GUTACHTEN

Titel: **Überprüfung der Abraumbilanzierung und geplante Böschungssysteme der RWE AG im Tagebau Hambach und Erfordernis der Inanspruchnahme der Manheimer Bucht**

Auftraggeber: Bezirksregierung Köln

Auftragnehmer: ahu GmbH Wasser · Boden · Geomatik, Aachen

Abb. 4: Beispiel für die Plausibilitätsprüfung des 3-D-Lagerstättenmodells anhand des geologischen Schnitts HA_GEW_NORD (Quelle: RWE und FUMINCO)

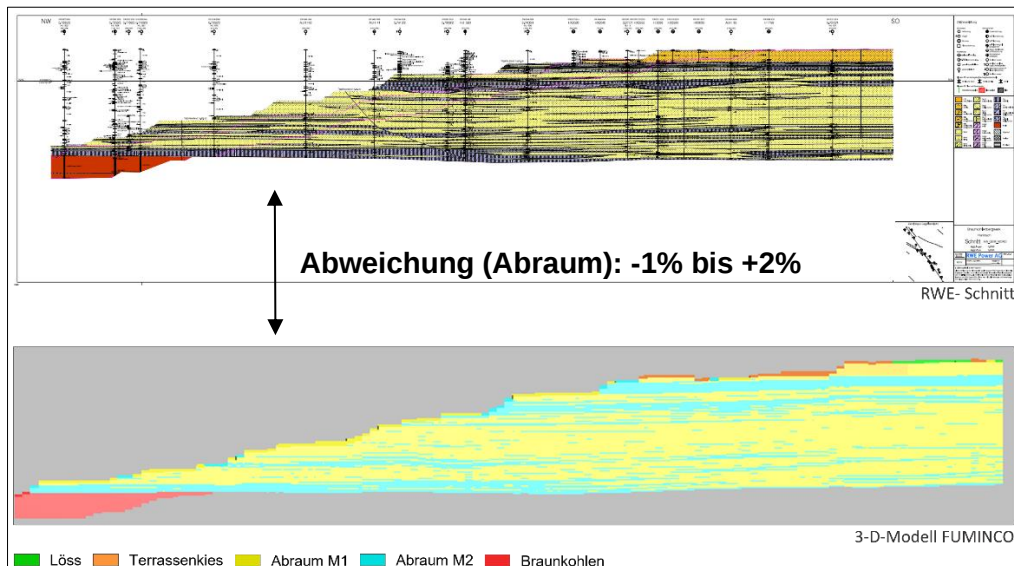
Das 3-D-Lagerstättenmodell wurde nach der Implementierung der geologischen Schichtdaten einer Plausibilitätsprüfung unterzogen. Anhand der übergebenen geologischen Schnitte der RWE wurde sowohl der vorgenommene Datentransfer in das entwickelte 3-D-Lagerstättenmodell als auch die softwaretechnische Datenaufbereitung überprüft. Hierfür wurden in einem ersten Prüfschritt die übermittelten geologischen Originalschnitte des Bergbaubetreibers anhand der sogenannten Profillinien im 3-D-Modell nachgebildet. In einem nächsten Schritt erfolgte eine Auswertung der entsprechenden Flächen für Löss, Terrassenkies, Abraum aus standfesten Materialien (Abb. 4: Abraum M1, Seite 11), Abraum aus nicht standfesten Materialien (Abb. 4: Abraum M2) sowie Braunkohlen. Abschließend erfolgte ein Vergleich mit den übergebenen Profilen.

sich im Bereich zwischen -1 Prozent und +2 Prozent. Die in Kap. 2.5.2 durchgeführte qualitative Bewertung der Massen- bzw. Volumenbilanz der RWE bestätigt diese sehr hohe Übereinstimmung zwischen dem geologischen 3-D-Modell, das im Rahmen des vorliegenden Gutachtens erstellt wurde, und dem Modell des Bergbaubetreibers.

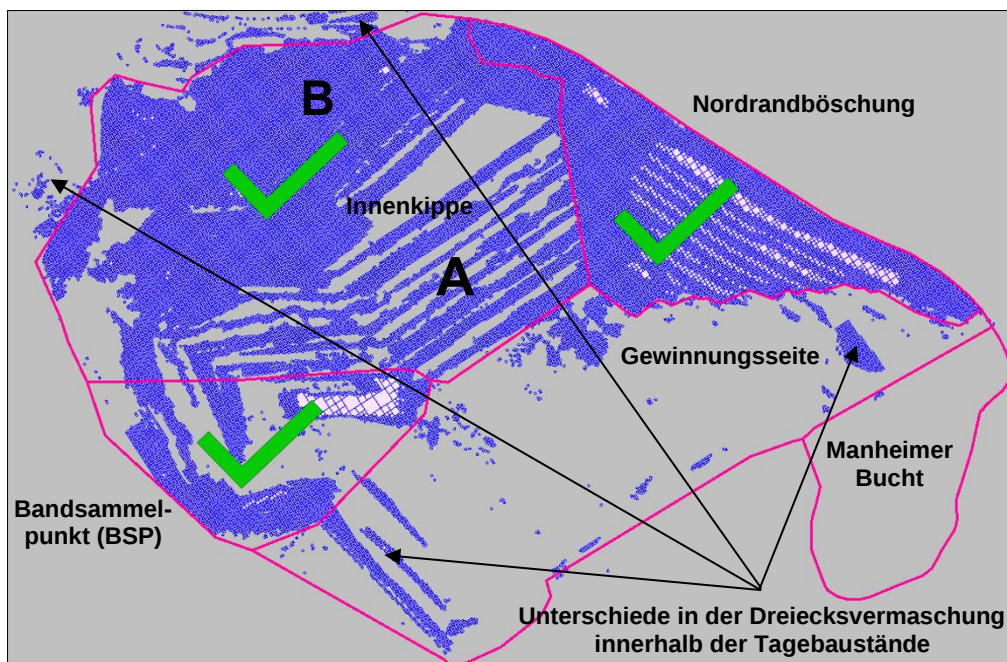
Abb. 5 visualisiert das 3-D-Kippenmodell (inklusive der entsprechenden Sektorengrenzen), das für die Volumenberechnung benutzt wird. Für die drei Sektoren Nordrandböschung, Innenkippe und Bandsammelpunkt konnte ein Volumen von insgesamt 702,4 Mio. m³ ausgewiesen werden. Dies entspricht einer Differenz von 0,6 Mio. m³ bzw. -0,09 Prozent im Vergleich zu den RWE-Planungsdaten. Diese drei Sektoren sind deshalb in Abb. 5 mit einem grünen Häkchen gekennzeichnet. **Die RWE-Volumenausweisungen für diese drei Sektoren sind nachvollziehbar, plausibel und fachlich korrekt durchgeführt worden.**

Die Volumina, die für die beiden Sektoren Gewinnungsseite und Manheimer Bucht in Abb. 5 dargestellt sind, weisen Unterschiede auf. Diese sind zum größten Teil auf unterschiedliche Dreiecksvermaschung zur Herstellung der entsprechenden 3-D-Oberflächen für den Tagebaustand 01/2021 und den Tagebaustand zurückzuführen. Dieselbe Fehlerquelle ist auch die Ursache für die Volumendifferenz außerhalb der Sektorengrenze im Bereich der Sophienhöhe. Eine Verkipfung von Material ist in diesem Bereich nicht geplant. Die dargestellten Volumina sind mit 3,0 Mio. m³ vernachlässigbar klein.

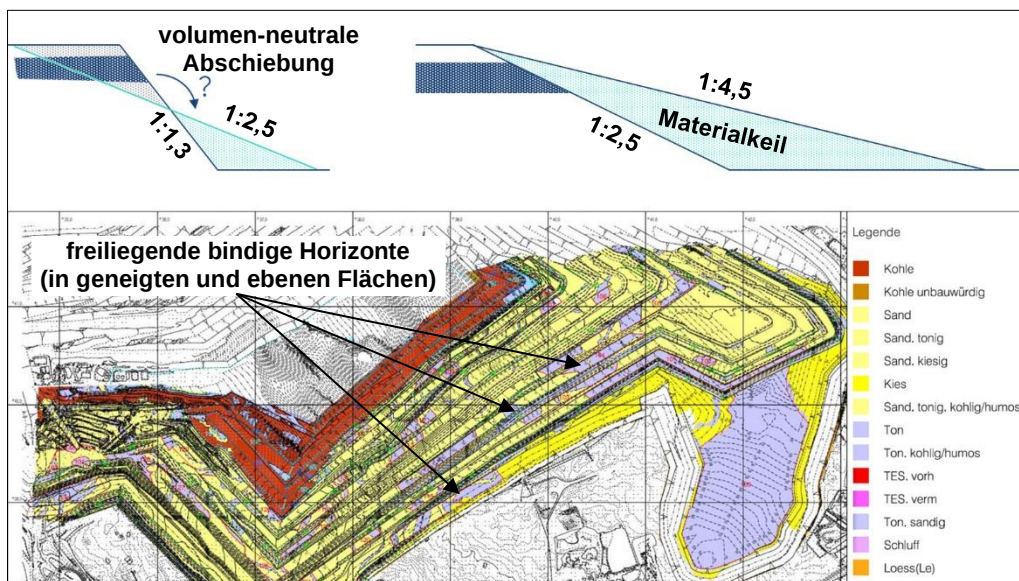
Bereiche, in denen nach der Böschungsabflachung bindige Horizonte freiliegen (grau-lila Einfärbung in Abb. 6 unten), müssen durch Vorschüttungen eines lokalen Materialkeils (Prinzipskizze siehe Abb. 6 oben rechts) bzw. auf horizontalen Flächen durch eine Abdeckung mit einer zwei Meter mächtigen Schicht vor dem zukünftigen Seewasser geschützt werden. Gegenwärtig sind Vorschüttungen mit einer Böschungsteigung von 1:4,5 geplant.

Abb. 29: Geplante Böschung „HA Gew Nord“ mit Generalneigung 1:5

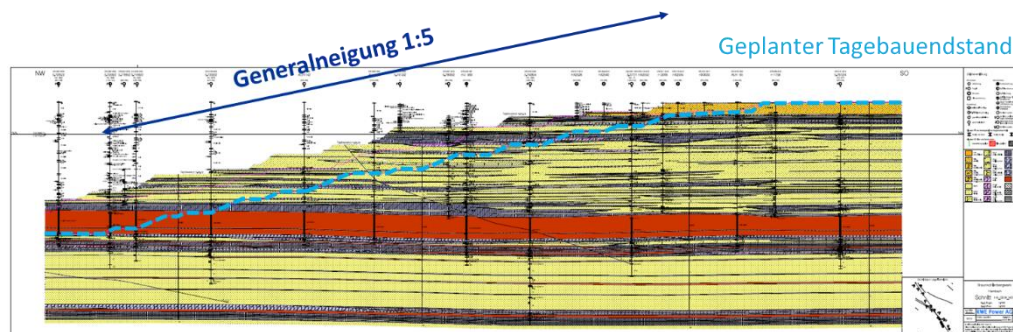
In einem ersten Schritt wurde die geplante Generalneigung von 1:5 anhand des seitens RWE übergebenen Schnittes „HA Gew Nord“ überprüft und konnte bestätigt werden, wie die folgende Grafik zeigt.

Abb. 30: Lage der nachgereichten Böschungsschnitte

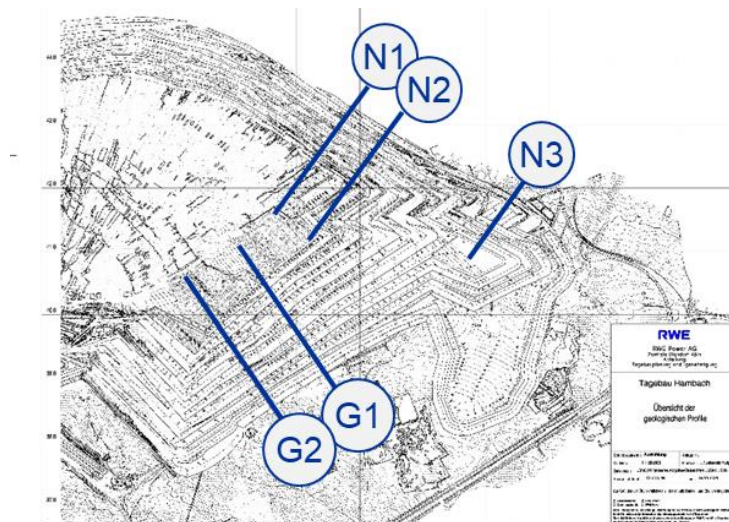
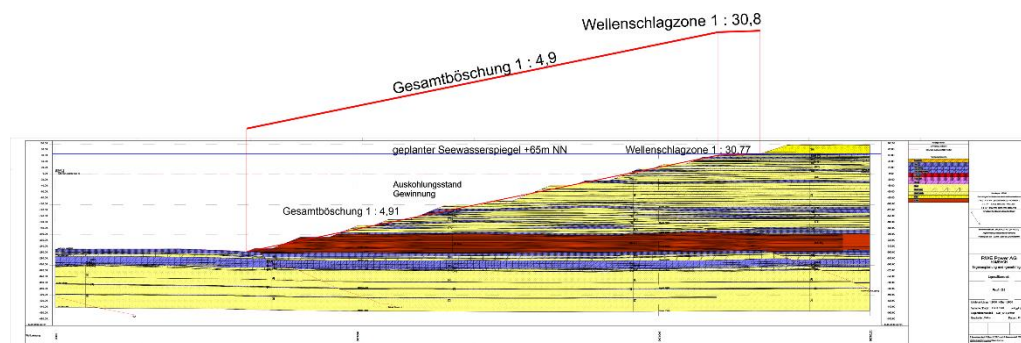
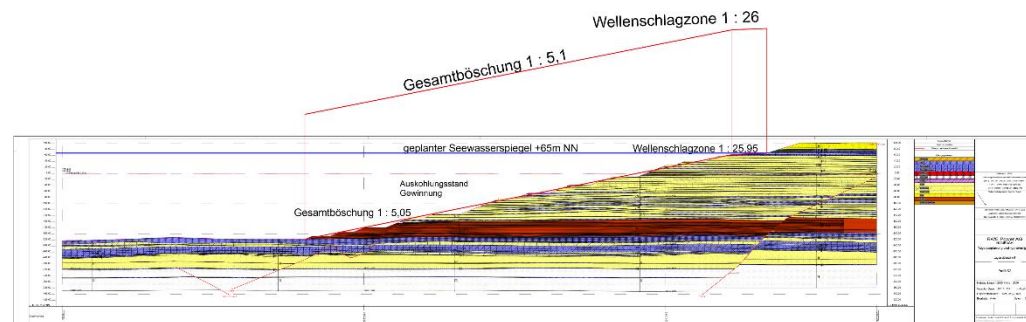
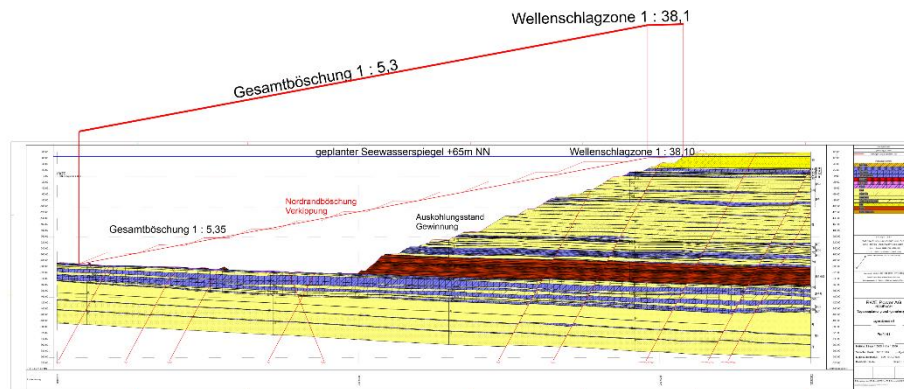
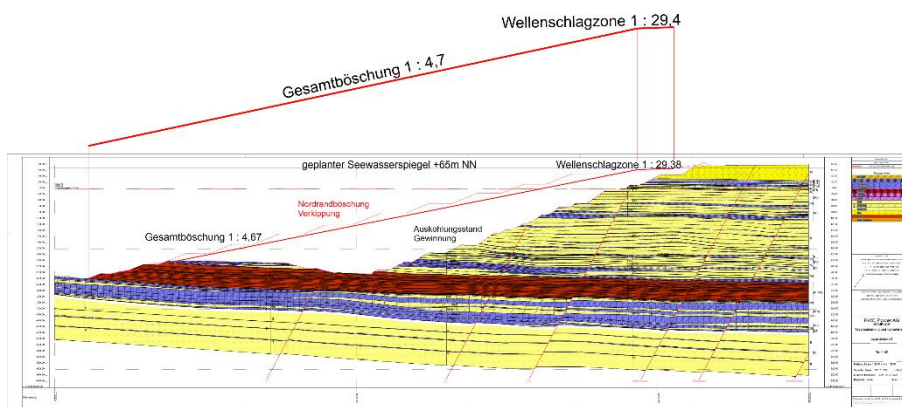
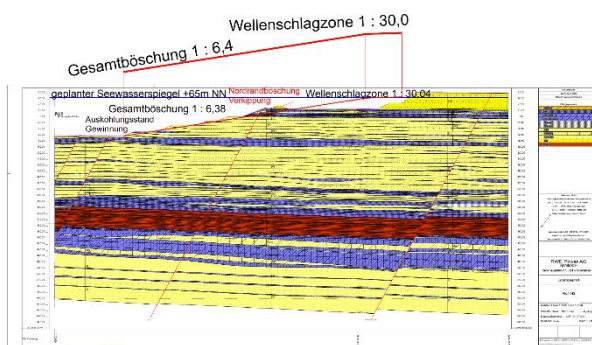
- Anhand der vorgelegten Schnitte kann sowohl die geplante Generalneigung von 1:5 als auch die Neigung der flacher auszubildenden Wellenschlagzonen bestätigt werden.

Auf Nachfrage seitens der Gutachter wurden dann durch RWE weitere Schnitte bereitgestellt, anhand derer sowohl die Generalneigung der Unterwasserböschung von 1:5 als auch die Neigung der Wellenschlagzone von 1:25 und flacher (ca. 1:30) ebenfalls bestätigt werden kann, wie die nachfolgenden Abbildungen zeigen.

Abb. 37: Vorgeschlagene Varianten (Quelle: Neuland Hambach GmbH)

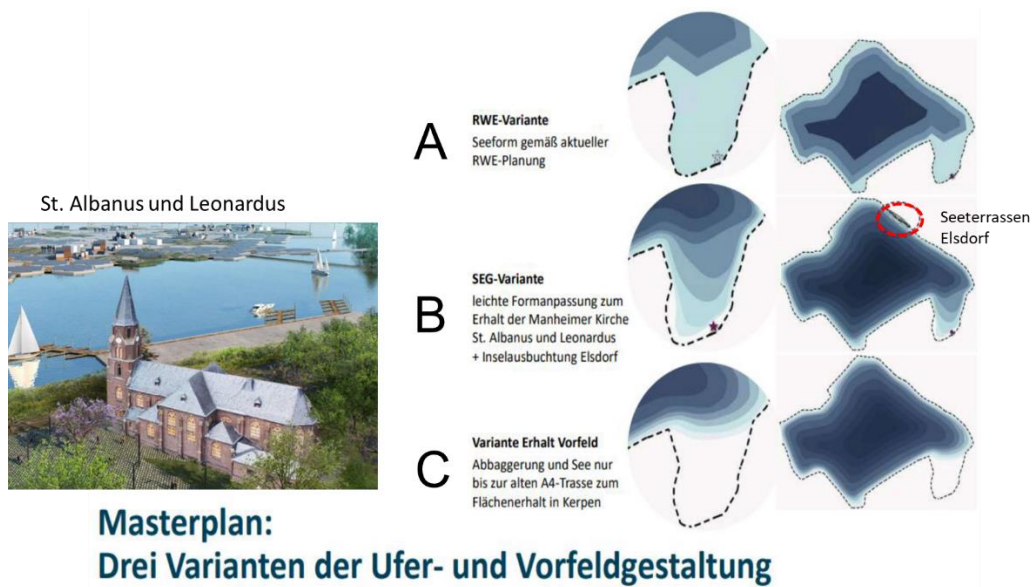
Die Abb. 37 zeigt vorgeschlagene Varianten der Neuland Hambach GmbH. Die Variante A ist die von RWE in der Vorhabensplanung beschriebene Tagebauendform.

Die Ausgestaltung der sog. Elsdorfer Seeterrasse (kleiner roter Kreis in der Variante B, (Abb. 37) ist bilanzneutral, d. h. hierfür würde kein zusätzliches M1-Material benötigt.

Abb. 38: Grenzen des Restsees bei den Varianten B und C

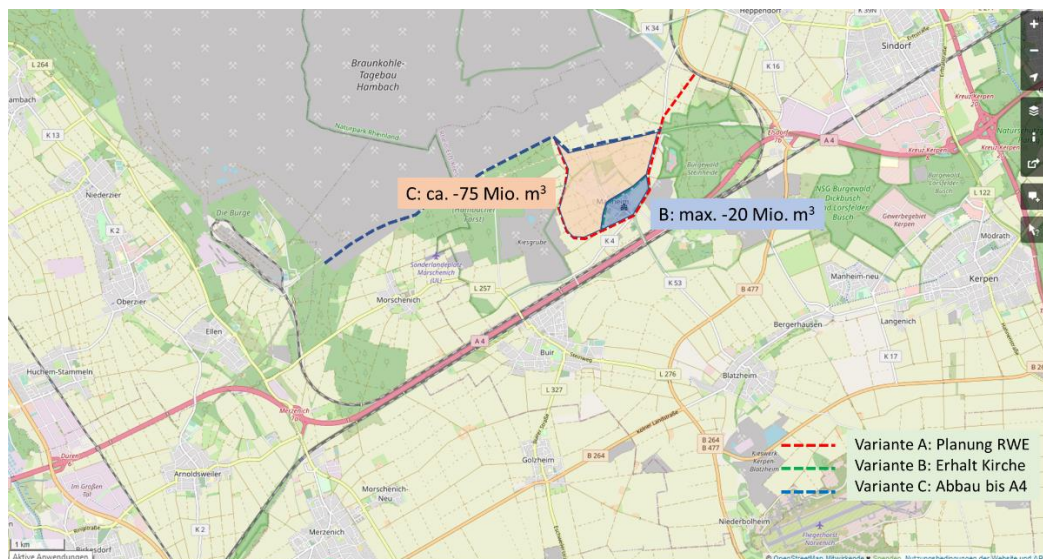
Die Variante C, die die Variante B miteinschließt, würde einen Abbauverzicht auf weitere 75 Mio. m³ M1-Material bedeuten (zusätzlich 1,9 km²). Bei einem Abbau bis auf Höhe der alten BAB A4 (Variante C) könnten somit in der Summe ca. 95 Mio. m³ weniger M1-Material in der Manheimer Bucht gewonnen werden.

Abb. 47: Geplanter Zwischenstand der Kippe Ende 2022 (Quelle RWE)

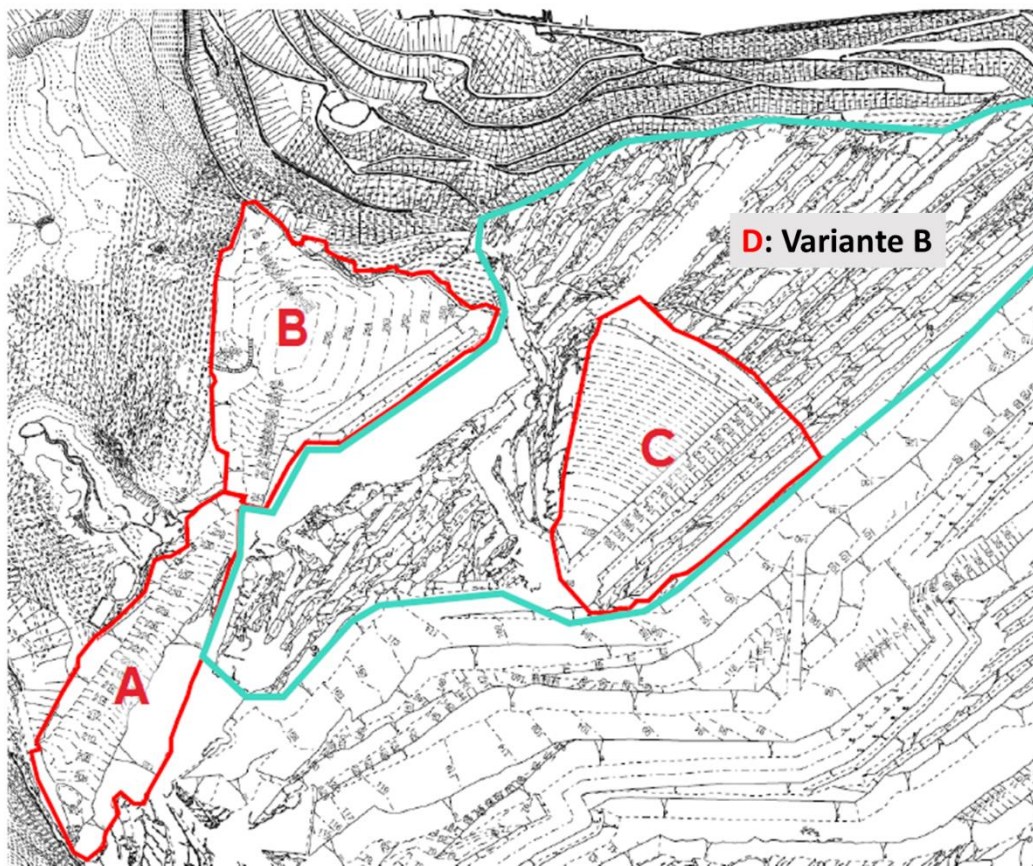
Den aktuellen Stand Anfang 2022 und die Abbauplanung für 2022 zeigt die Abb. 47 (Seite 95). In den rot-umrandeten Bereichen wird aktuell und im Laufe der nächsten Monate gearbeitet und die Planungen können als gesetzt angesehen werden.

Die Abb. 47 zeigt damit auch, wie gering die Planungsoptionen noch sind.

Abb. 48: Variante B: Möglicher Endzustand der Innenkippe mit einer verringerten Abdeckung, die jedoch noch eine landwirtschaftliche Folgenutzung erlaubt (Quelle: RWE)

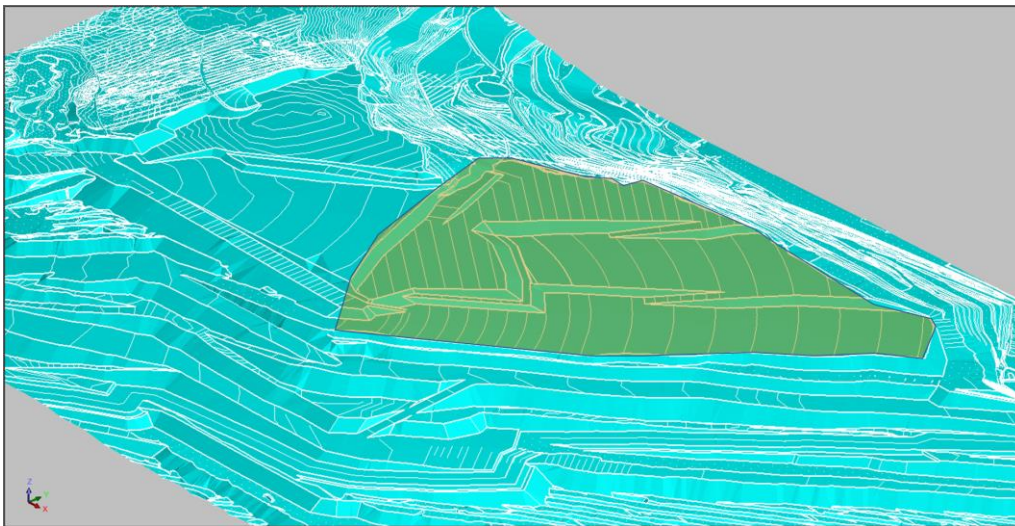
Der Raum, der für diese Umplanungen noch zu Verfügung steht, ist in den Abb. 47 (Seite 95) dargestellt. Das Ergebnis der Simulationen, das den drei obigen Anforderungen entspricht, ist in der Abb. 48 (Seite 96) dargestellt. An Stelle der geplanten niveaugleichen Aufhöhung wie im Westen, entstehen im Endzustand im Osten drei abgesenkte Plateaus, die über Rampen verbunden sind. Durch die Absenkung gegenüber der ursprünglichen Planung müssen nur ca. 12 m bis 15 m M1-Material und eine 2 m mächtige Lößabdeckung aufgebracht werden. Das Gefälle beträgt 1 %. Das verkippte Volumen beträgt 60 Mio. m³, was gegenüber der derzeitigen Planung einen verminderten Materialbedarf an M1 von **max. 10 Mio. m³** bedeutet¹¹.

Eine landwirtschaftliche Folgenutzung ist nach Einschätzung der Gutachter nach wie vor möglich.
